8000009 (广东新木)

图号	HKDL19149.3
图名	
比例	
制图	
审核	
日期

安全钳改制	安全钳型号：OX188 (A02)
图样标记	图样比例
S	A
共1张	第1张
广东新木电梯有限公司

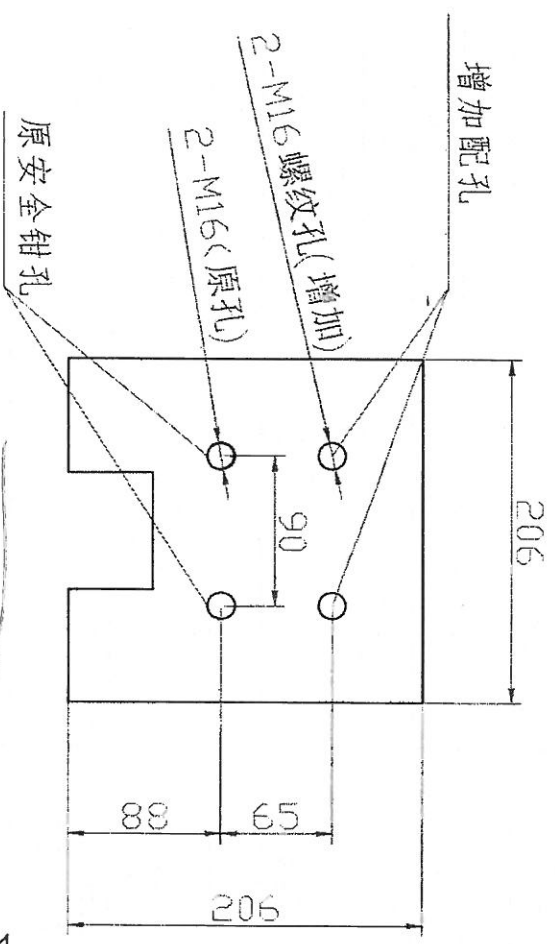
注：安全钳底板(导轨安装面)

☆ A02 基础上加
1. 图示中增加孔

早安装安全钳，如上。5下梁

连接孔按原设计标准 A02 要求

制作
